改善箇所説明図

クランクシャフト
ポジションセンサ

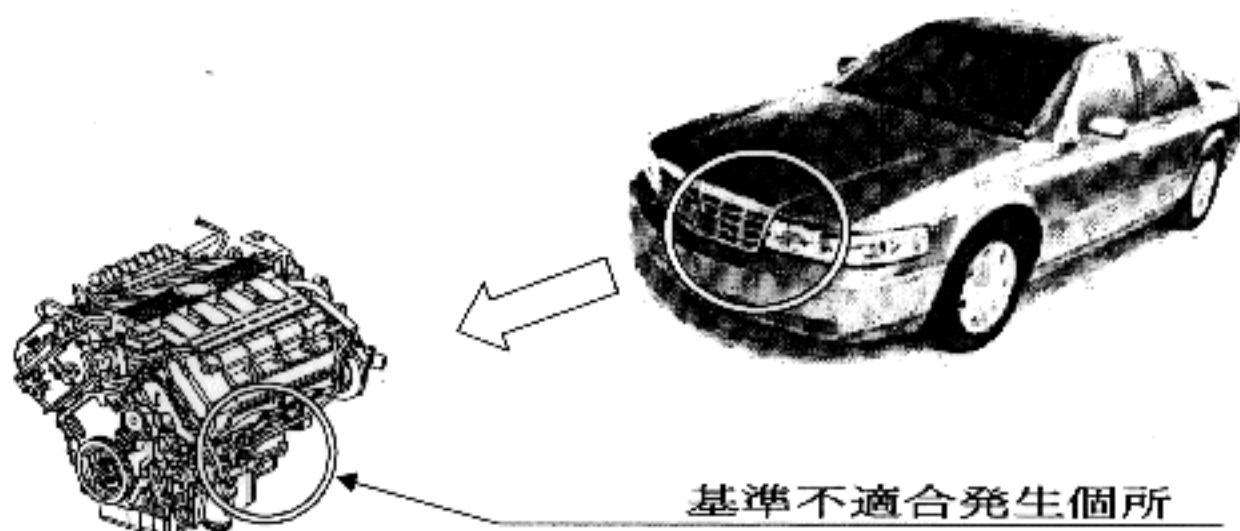
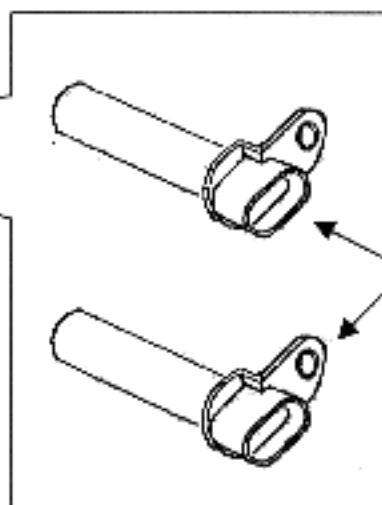
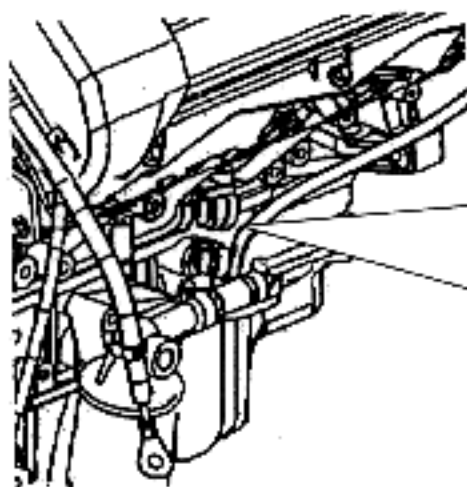
原動機の燃料噴射時期等を制御するコンピュータのクランクシャフトポジションセンサ(クランクシャフト位置及び回転速度を検出するセンサ)に製造不良のものがあるため、そのままの状態で使用を続けると、当該センサが作動不良を起こし、最悪の場合、原動機が停止する又は原動機の始動が困難となるおそれがある。

クランクシャフトポジションセンサを良品と交換する。

クランクシャフトポジションセンサのソケット頭部に白ペイント塗布
